**PREVOST**

CAMPAGNE DE RAPPEL

CR19-42

DATE : Novembre 2019	SECTION : 06 ELECTRIQUE
SUJET : INSTALLATION DU POTENTIOMÈTRE

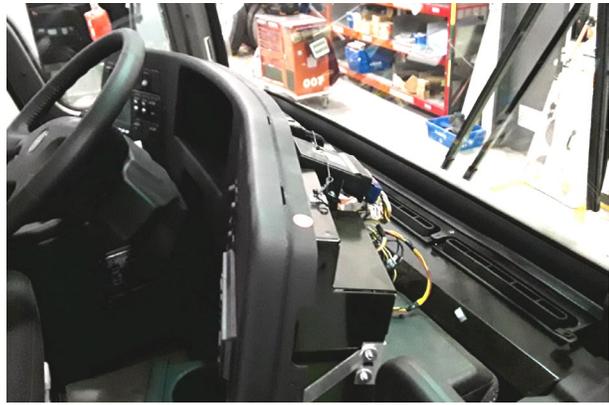
1. Retirer le capuchon de plastique collé sur l'ouverture du potentiomètre sur le tableau de bord.

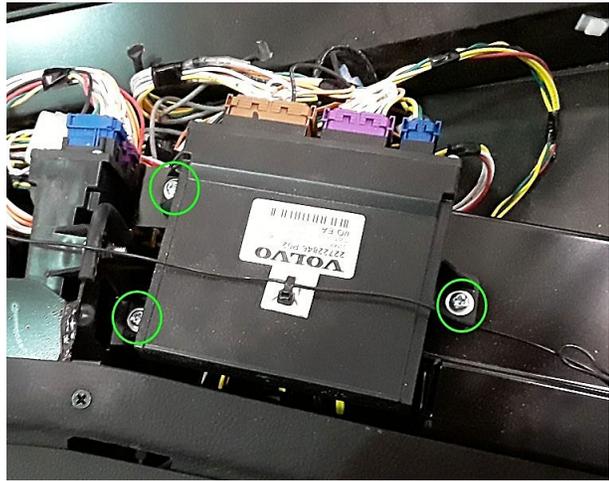
2. Retirer le couvercle du tableau de bord.

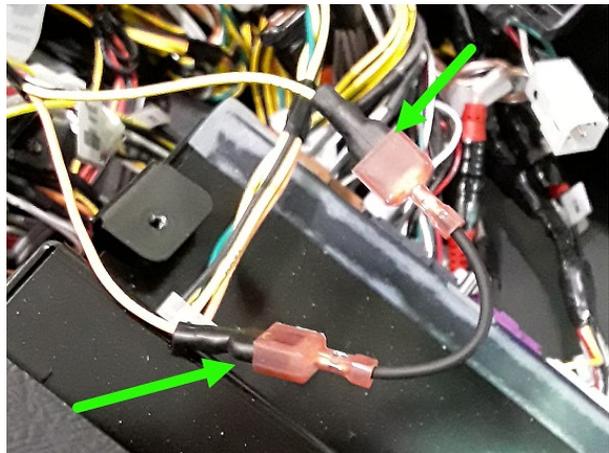
3. Sous le couvercle, dévisser et mettre de côté (sans le débrancher) le module AE55 I/O-EA installé au-dessus de l'emplacement du potentiomètre.

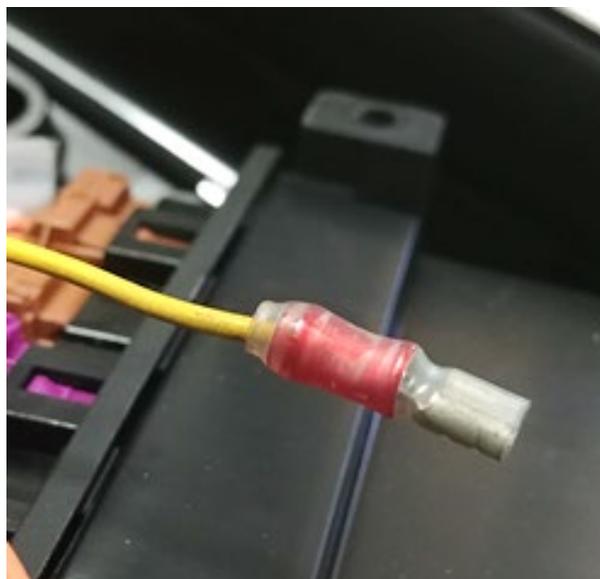
4. Localiser les fils d'alimentation du potentiomètre Pot1 (jaune) et A55J1.1 (orange). Retirer le fil de raccordement (jumper) qui les connecte ensemble.

5. Remplacer le terminal au bout du fil Pot1.

- Couper le terminal installé à l'usine et faire une épissure (splice) au bout du fil.
- Installer (crimp) le petit terminal **562291** fourni au bout du fil Pot1.

- Isoler le terminal à l'aide de la gaine thermo rétractable **562499** fournie (le bout métallique du terminal doit être entièrement recouvert).

Autocars H3-45 et X3-45.

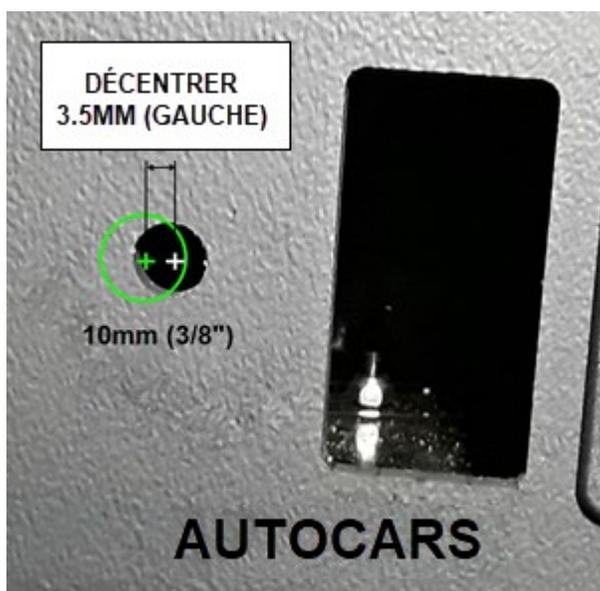
6. Véhicules H3-45 VIP et X3-45 VIP commercial :

- Élargir l'ouverture du potentiomètre à 10mm (3/8po) à l'aide d'un foret.

- Élargir et décentrer de 3.5mm (9/64po) vers la gauche l'ouverture du potentiomètre à 10mm (3/8po) en utilisant soit une petite lime ronde, un foret étagé ou une pointe de carbure (die grinder).

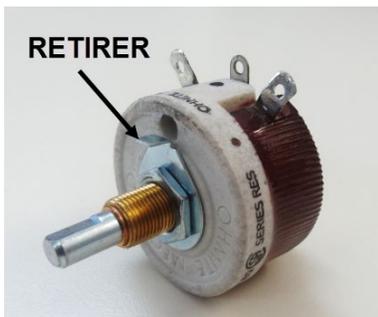
7. Brancher le potentiomètre **563881** fourni (lorsqu'installés, les branchements du potentiomètre seront orientés vers le bas).

- Retirer et disposer de la languette de retenue fournie avec le potentiomètre (réinstaller l'écrou de blocage).

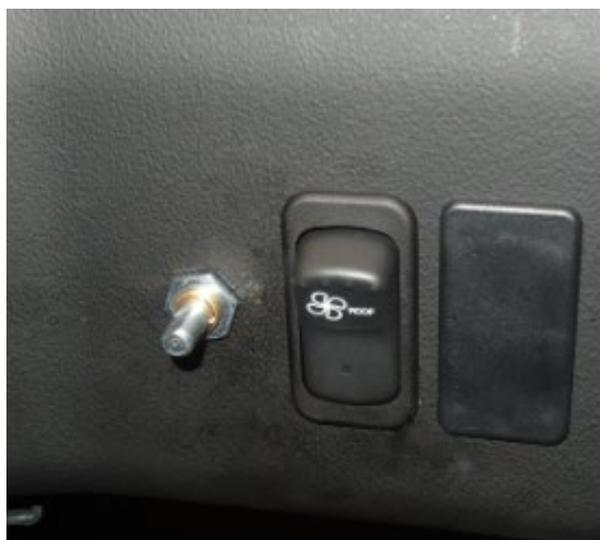
- Brancher le fil Pot1 (petit terminal) au connecteur central du potentiomètre (plier soigneusement le connecteur à 45deg).

- Brancher le fil A55J1.1 au connecteur du bas à droite (vue de face, côté bouton tel que montré).

IMPORTANT

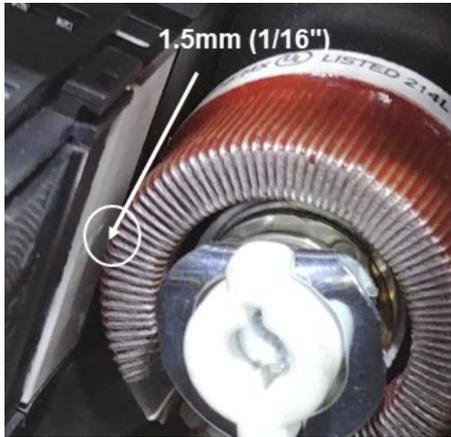
- Insérer le potentiomètre dans l'ouverture du tableau de bord (les connecteurs orientés vers le bas).
- Fixer le potentiomètre au tableau de bord avec l'écrou de blocage.
- Autocars H3-45 et X3-45 : réinsérer et rebrancher le commutateur installé au côté du potentiomètre (si présent) et vérifier le dégagement.

Il doit y avoir au minimum 1.5mm (1/16po) de dégagement entre le commutateur et l'enroulement du potentiomètre.
